READECUACIÓN DEL SALÓN DE DELIBERACIONES Y RESTAURACIÓN DE FACHADAS EXTERIORES EN EL EDIFICIO DE LA SUPREMA CORTE DE JUSTICIA.

REFERENCIA: CP-CPJ-05-2023

CIRCULAR NÚM. 01

PREGUNTAS Y RESPUESTAS

**DISEÑO DE MUEBLE DE PARED
CON AISLANTE ACÚSTICO Y
FORRADO CON PLANCHA DE
PVC CON RELIEVE SIMULANDO
MADERA**

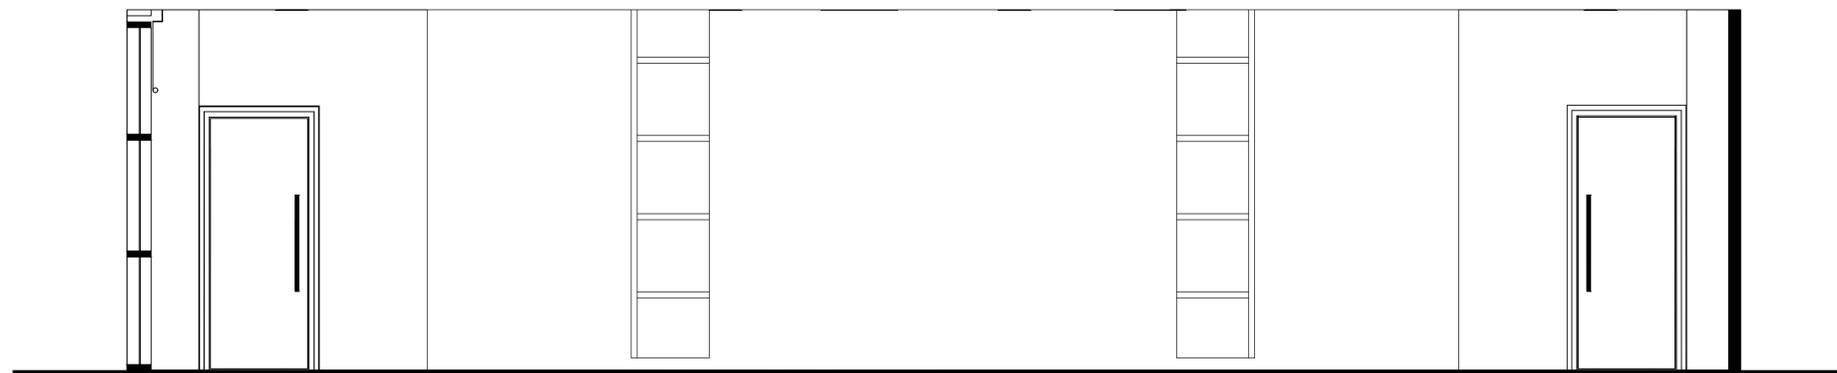
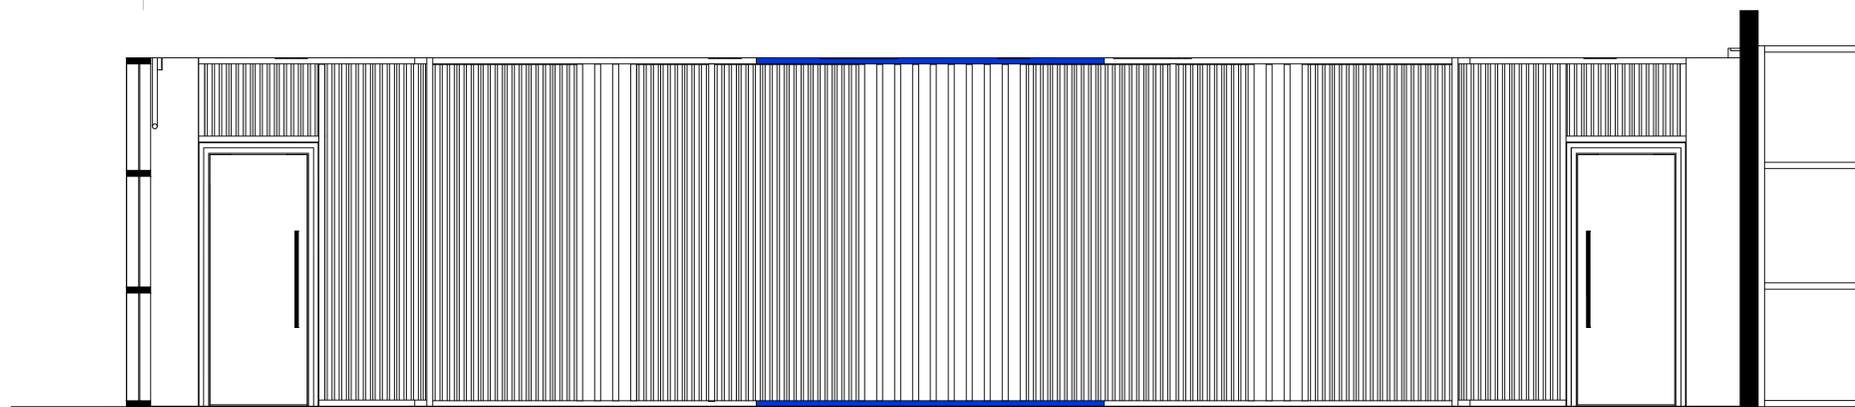
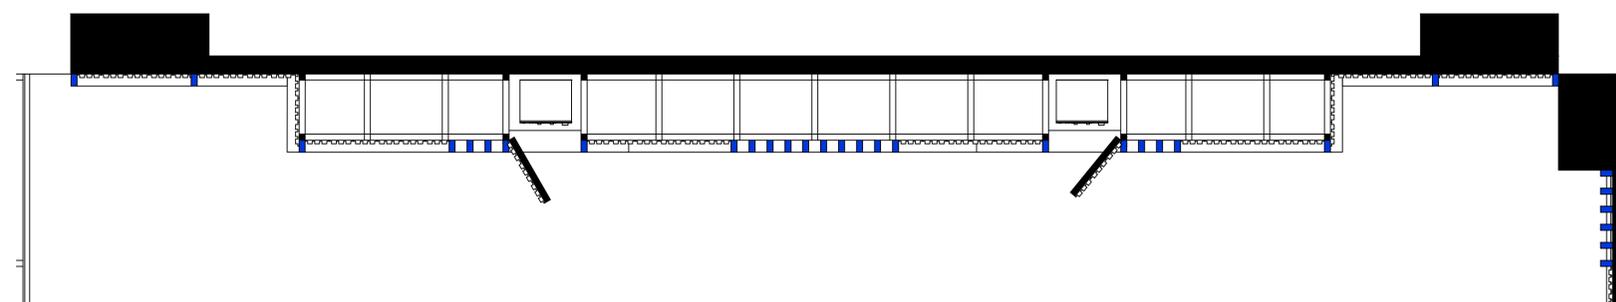
La siguiente partida específicamente:

Suministro e instalación de estructura metálica en perfiles galvanizados de 2"x3" @ 0.60mt para soporte de tv de 200 pulgadas, incluye recubrimiento de estructura en MDF hidrófugo de 3/4", debe contemplar hueco para instalación de tv, acorde al diseño suministrado

La pregunta no está definida, pero anexamos el diseño.
